## 札幌圏都市計画道路の変更（札幌市決定）

都市計画道路中 3・2・616 号屯田・茨戸通を次のように変更する。

### 変更説明書

【参考】3・2・616 屯田・茨戸通の新旧断面

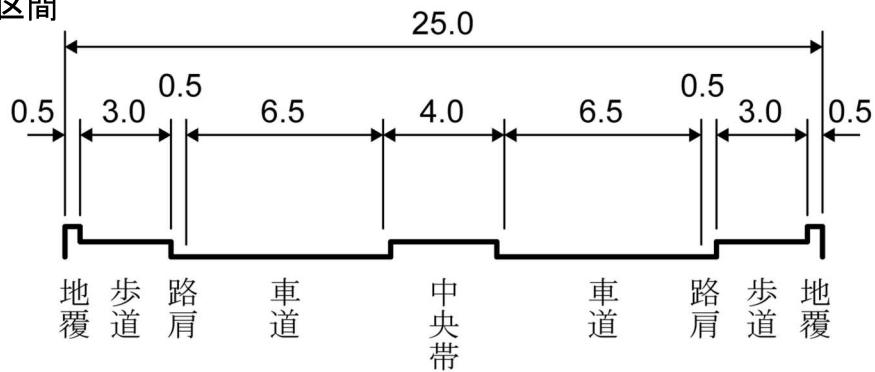
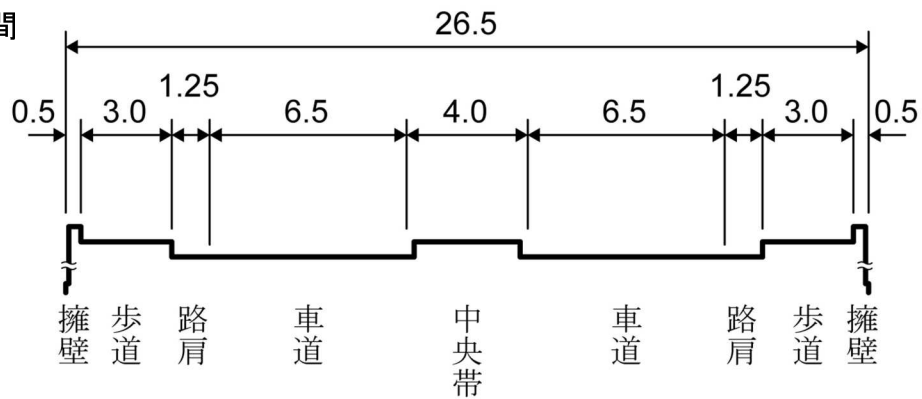
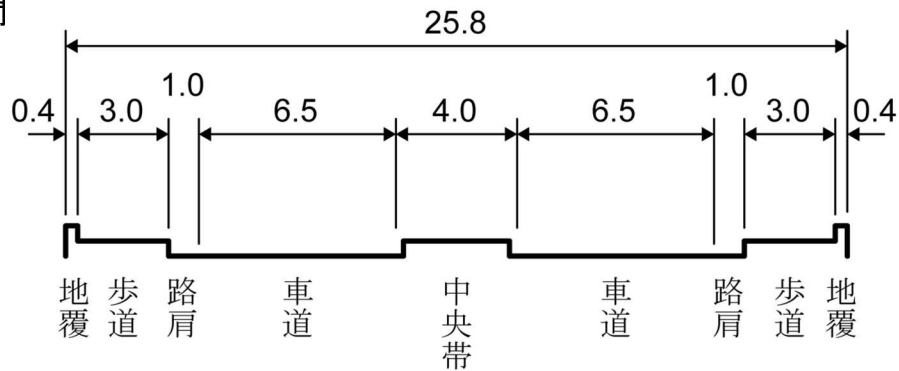
3・2・616号 屯田・茨戸通について、屯田西工区における測量・設計を行った結果、擁壁・高架区間の区域と幅員を変更する必要が生じたため、これに伴い一部区域、幅員を変更するものである。

新		旧		変更内容
番号	路線名	番号	路線名	
3・2・616	屯田・茨戸通	3・2・616	屯田・茨戸通	一部区域の変更 一部幅員の拡幅変更 (擁壁区間：25.0m→26.5m、変更区間 L=500m) (高架区間：25.0m→25.8m、変更区間 L=180m)

# 札幌圏都市計画道路変更箇所図

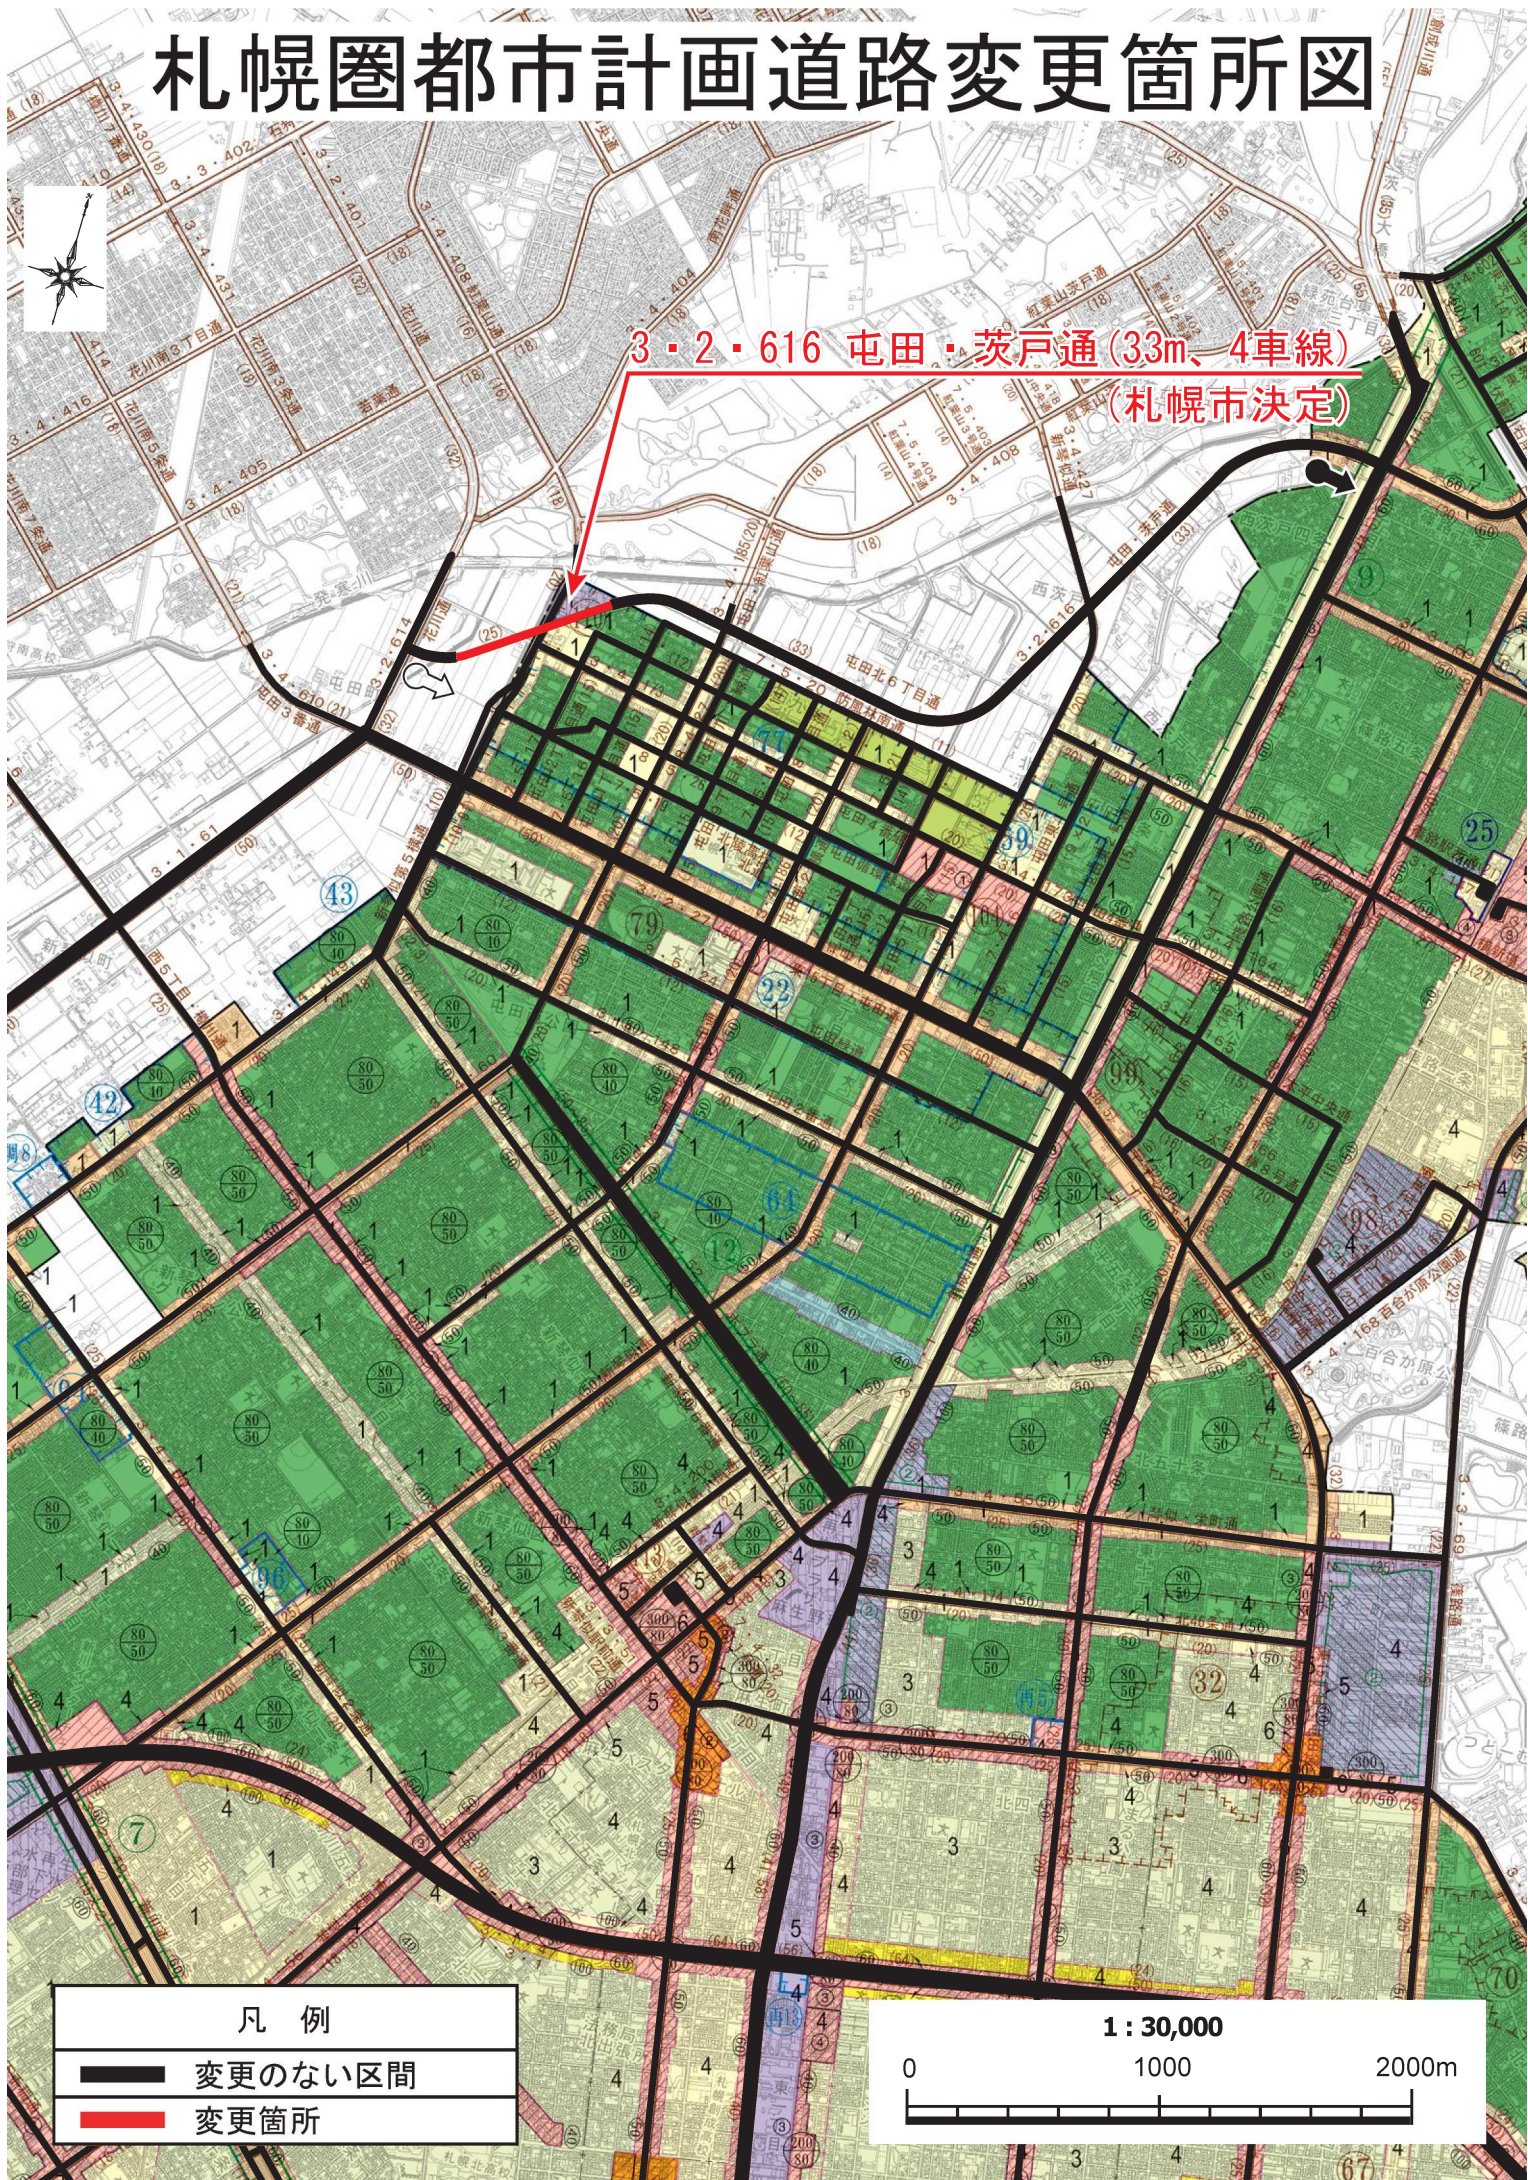
3・2・616 屯田・茨戸通 (33m、4車線)  
(札幌市決定)
